PROJETO DE AMPLIAÇÃO DA INSTALAÇÃO AVÍCOLA DE CABEÇO DO BOI, DA AGROPEFE- AGRO PECUÁRIA FERREIRENSE

ADITAMENTO AO ESTUDO DE IMPACTE AMBIENTAL

Outubro de 2022

O referido estudo foi submetido a processo de Avaliação de Impacte Ambiental (AIA) por via da plataforma SILIAMB – Processo de Licenciamento Único de Ambiente (PL20220630005783). No âmbito deste procedimento, a CCDR-LVT efetuou um pedido de elementos adicionais e esclarecimentos que são apresentados seguidamente.

Figura 2.1 – Acessibilidades à instalação avícola

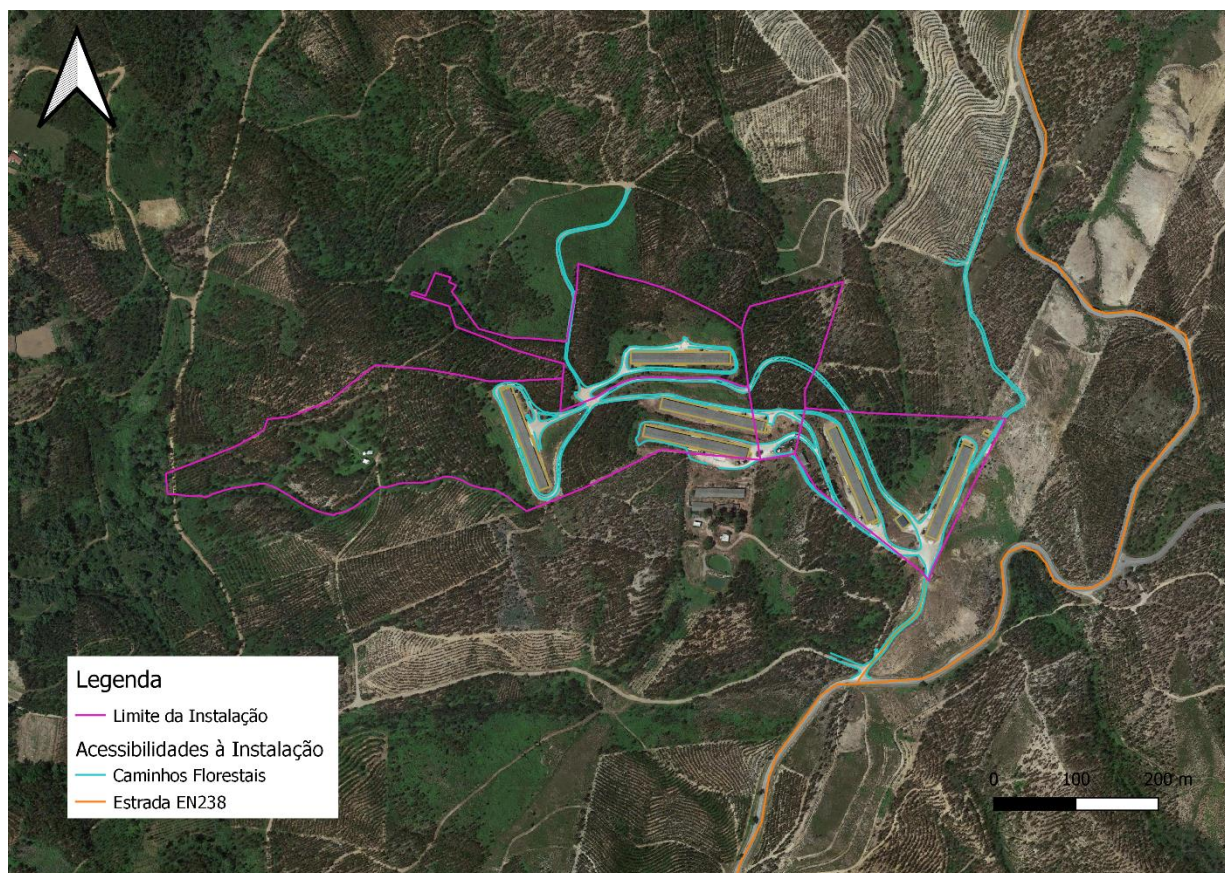
18 - Clarificar e ilustrar os locais/vias de acesso (vias externas) à exploração e aos vários núcleos (vias internas), bem como a afluência e respetivos impactes, bem com as suas características. Acresce a necessidade de identificar e quantificar os locais de cargas e descargas utilizados para esse fim.

A rede rodoviária da área de estudo, e que garantem o acesso à exploração, é composta pelas estradas: EN238 e outras estradas florestais sem classificação, conforme figura seguinte. As acessibilidades referidas apresentam-se atualmente em boas condições físicas, podendo vir a verificar-se desgaste nos caminhos florestais que dão acesso à exploração, contudo não se espera que o mesmo seja provocado pela ampliação do projeto uma vez que o acréscimo de tráfego previsto com a implementação da ampliação será da ordem dos 8 veículos/ano, a que corresponde um aumento muito pouco significativo. De referir que os caminhos florestais referidos são, principalmente, utilizados para o acesso à instalação avícola.

No que respeita ao ambiente sonoro e à qualidade do ar, o acesso de veículos às instalações, no decorrer da sua atividade, gera ruído provocado pela passagem dos veículos pesados de transporte de mercadorias e emissão de gases de combustão e partículas.

Considera-se que o acréscimo de tráfego de veículos pesados resultante da implementação do projeto de ampliação (face ao verificado atualmente) apresenta uma representatividade muito reduzida, induzindo a impactes sobre a qualidade do ar negativos, considerados pouco significativos, temporários e reversíveis. Note-se, ainda, que os acessos à exploração ocorrerão em momentos temporais desfasados não sendo expectável a concentração de veículos na propriedade.

O peso do tráfego da instalação face aos verificados nas principais estradas de acesso à mesma, refere-se que o volume de tráfego associado à instalação (antes e após a sua ampliação) representa um peso muito reduzido face ao tráfego verificado na principal rede rodoviária da

região. Atualmente verifica-se um volume de tráfego da ordem dos 652 veículos /ano. Após a ampliação da instalação, não se prevê uma variação significativa do tráfego associado à instalação, prevendo-se um tráfego anual de 660 veículos a que corresponde uma média de 1.5 veículos/dia. Considera-se que a contribuição da instalação para o tráfego verificado na rede rodoviária da região não apresenta expressão significativa.

Figura 2.2: Localização da unidade turística face ao Modelo Territorial do PROT AML.

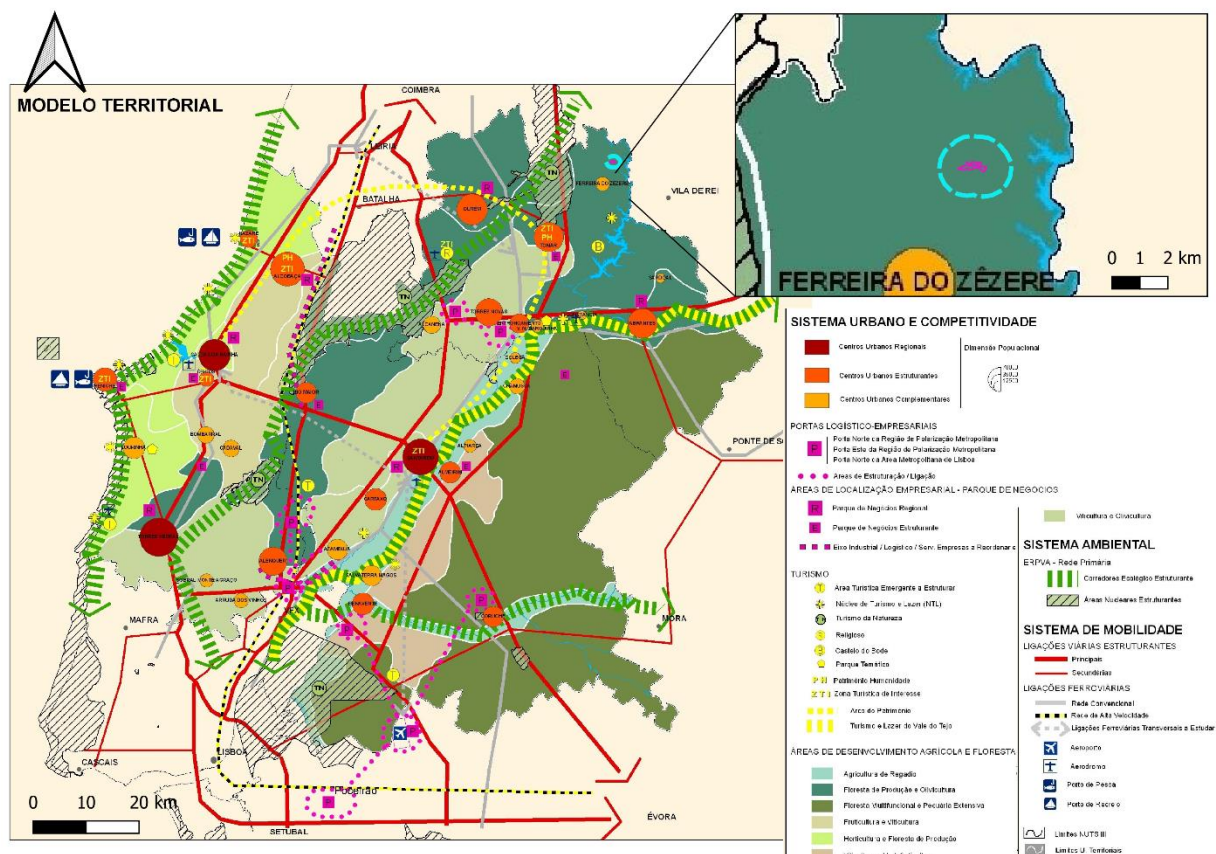
20 - Não foi apresentado o enquadramento do projeto com o Plano Regional de Ordenamento do Território do Oeste e Vale do Tejo (PROTOVT), assim deverá constar que:

- a) foi aprovado pela Resolução de Conselho de Ministros (RCM) n.º 64-A/2009, de 6 de agosto, retificado pela Declaração de Retificação n.º 71-A/2009, de 2 de outubro
- b) o projeto referente à “Instalação Avícola Cabeço de Boi” enquadra-se na “Unidade Territorial 12b) - Médio Tejo Florestal Sul (Destacando para além da norma 3 que menciona a necessidade de requalificar os territórios com elevada carga primária intensiva - explorações avícolas – sem tratamento coletivo de efluentes.; a norma 7 que refere a necessidade de definir condições para a modernização e ampliação das unidades agro-pecuárias, designadamente para garantir o cumprimento de normas relativas à higiene, bem-estar animal e ambiente, nos termos da legislação aplicável (ex. ENEAPAI)); Ocupação do Solo – Abrange Áreas Florestais, nomeadamente Áreas

de Povoamentos; Modelo Territorial - Nas Áreas de Desenvolvimento Agrícola e Florestal integra Floresta de Produção e Olivicultura; Riscos - Perigosidade de Instabilidade de Vertentes elevada e Perigo de Incêndio elevado”.

No desenho seguinte encontra-se a representação da instalação avícola face ao planeamento do Modelo Territorial do PROT OVT

A instalação avícola em apreço situa-se na Floresta de Produção e Olivicultura.
